OBRA N°645

ASCENSOR INSTITUTO TÉCNICO

Licitación Pública Nacional N°01/2026

Circular sin Consulta N° 1

1- Detalle de escalera

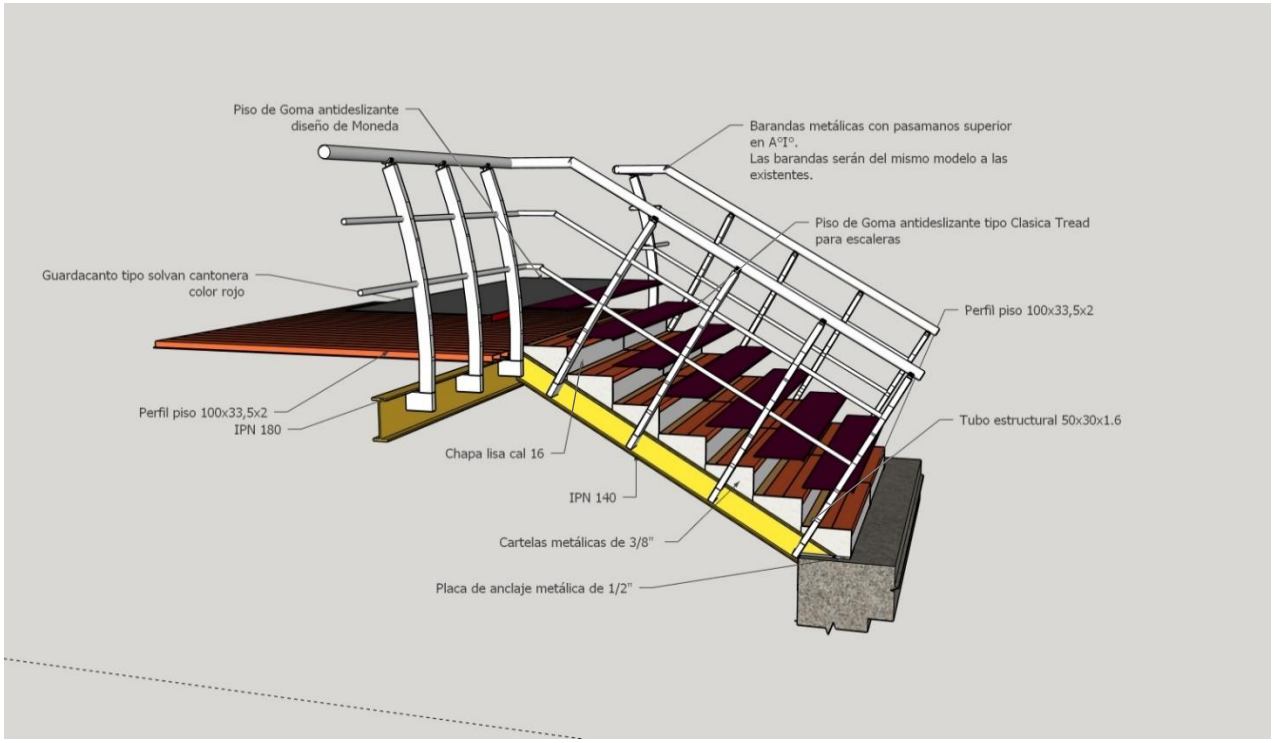
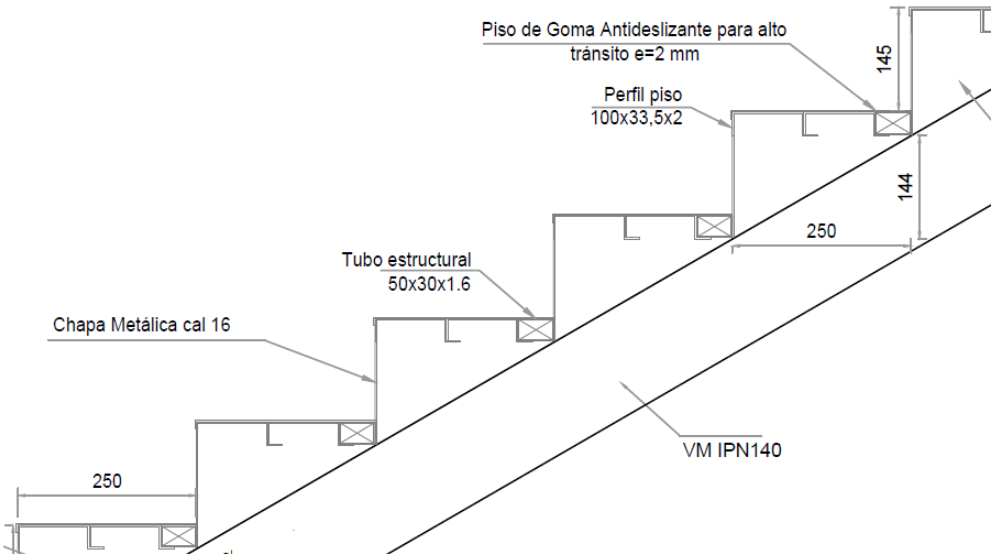
Mediante la presente circular se comunica a los potenciales oferentes, la incorporación de dos detalles constructivos de la escalera metálica, perspectiva y sección de un escalón, con el fin de esclarecer el modo de ejecución de esta, indicar cada parte constitutiva y detallar como fue computada.

clasica tread

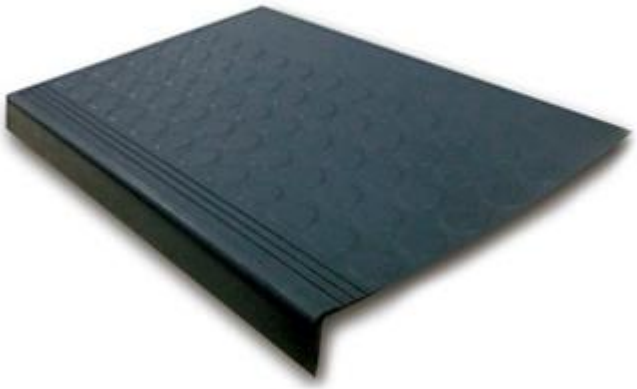
Para las huellas de los escalones se eligió un solado de goma de botones, de iguales características de terminación y color que el elegido para las pasarelas. El color deberá ser gris y será una pieza especial para escaleras que ya incorpora en sí la "nariz" del escalón.

solval

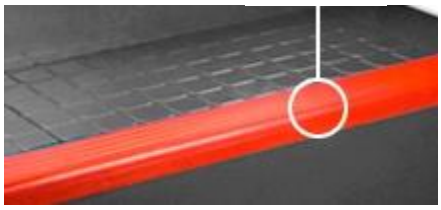
En lo referido a los bordes de pisos, ítem 9.4 del cómputo orientativo, se utilizarán piezas especiales destinadas para tal uso en las pasarelas, con el objeto de cerrar el espacio abierto que dejan los perfiles piso en sus extremos. En este caso serán de color rojo. Se incorporan imágenes ilustrativas sólo a modo de ejemplo. En la escalera no se colocarán bordes.
